AVIS SUR LE CAPTAGE D'UNE SOURCE  
A LA CHAISE  
COMMUNE DE PLANCHEZ-EN-MORVAN  
(NIEVRE)

Hydrogéologue agréé en matière d'eau et d'hygiène publique  
pour le département de la NIÈVRE

Fait à Dijon, le 12 JUIN 1997

# PLAN DE RECOLEMENT

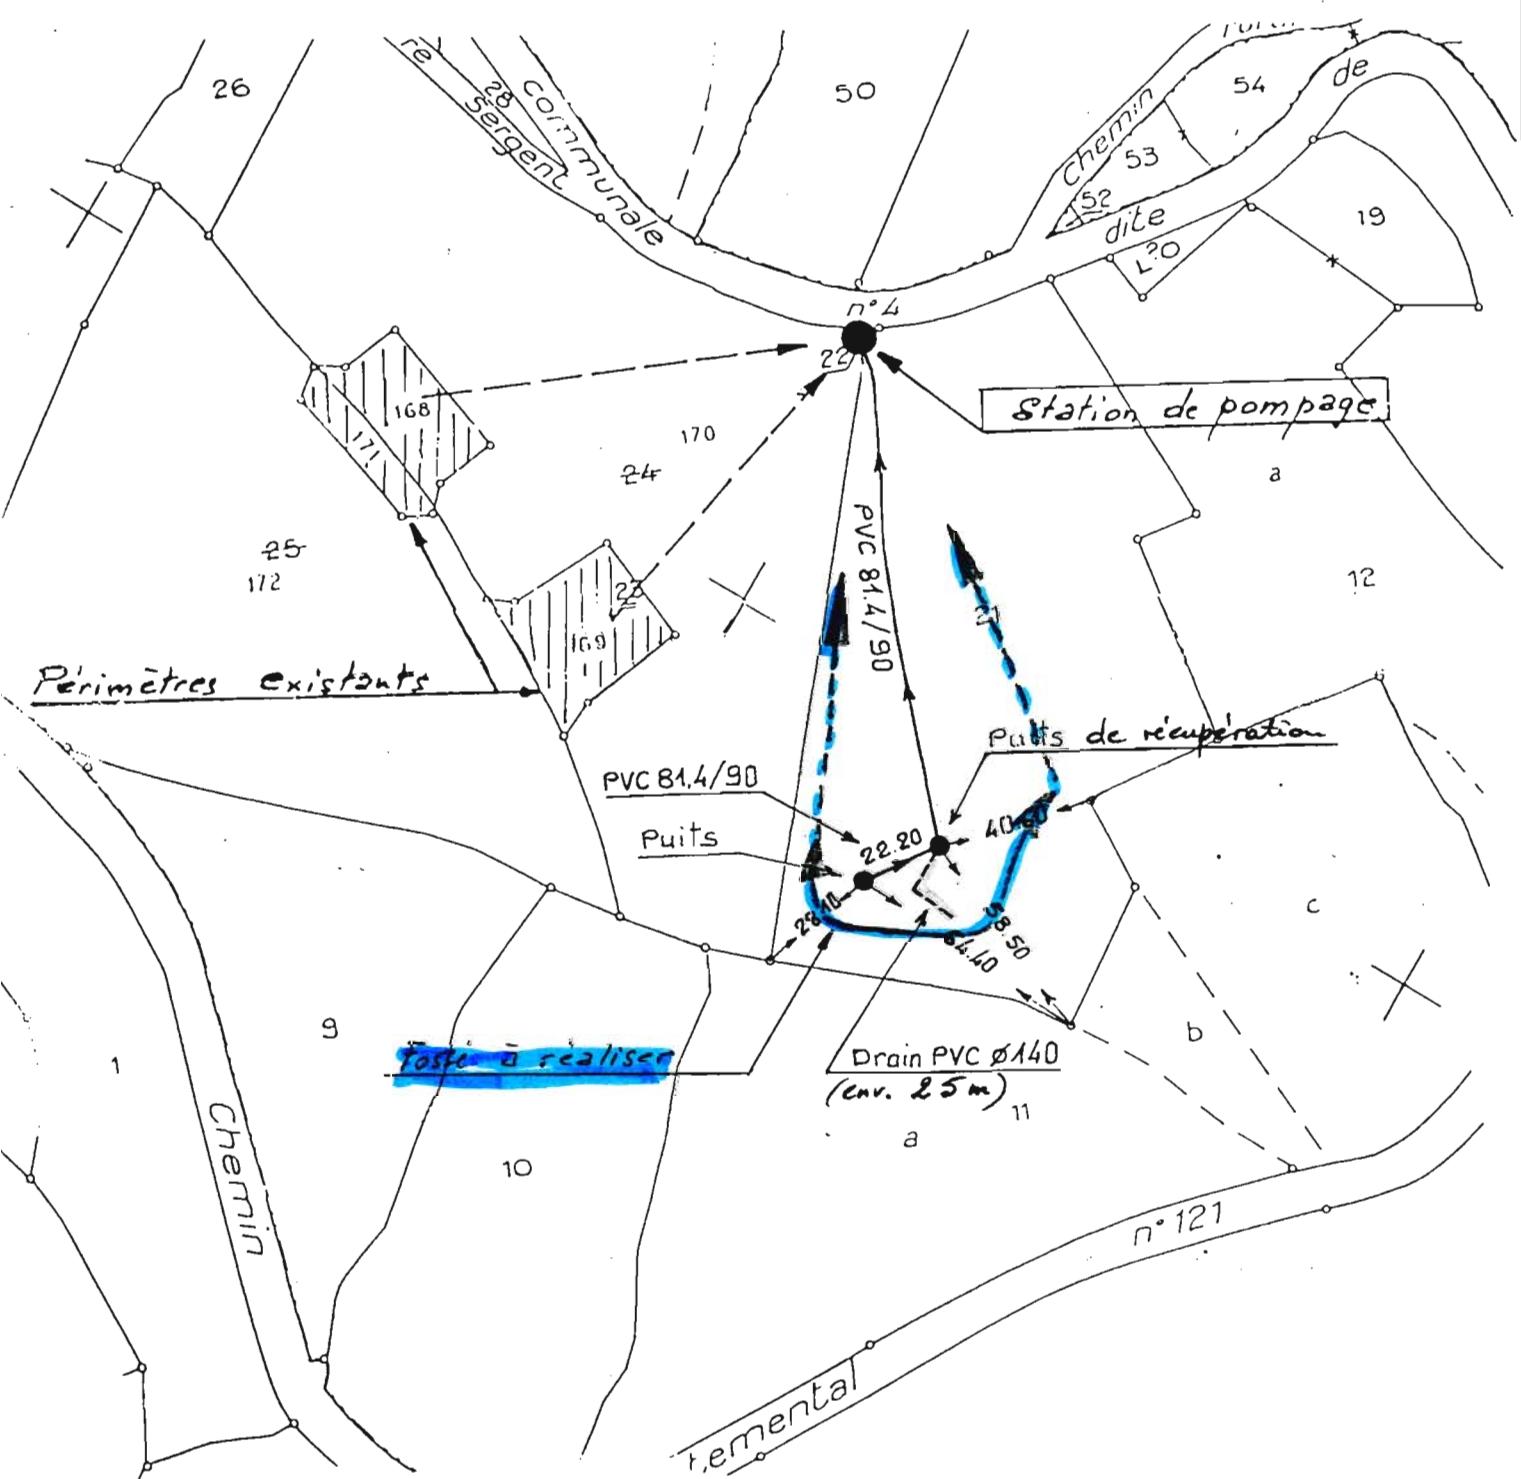
Les différents travaux supplémentaires demandés ont-ils été réalisés?

D'après le plan de recollement fourni (voir copie en annexe), le captage comprend un drain de 12 m de long posé dans la tranchée orientale (à quelle profondeur? ) et un puits installé à l'aplomb de la venue ascendante observée dans la tranchée occidentale. Les eaux venant du drain et du puits sont dirigées vers un puits de récupération d'où elles descendent gravitairement vers la station de pompage.

Les mesures de débit effectuées au début de l'année 1997 (voir copie en annexe) montrent des variations très importantes ( du simple au triple) en fonction de la pluviométrie. Les très fortes baisses enregistrées à l'étiage, avec même le tarissement de la venue occidentale, permettent de se demander si le captage a bien été réalisé assez profondemment.
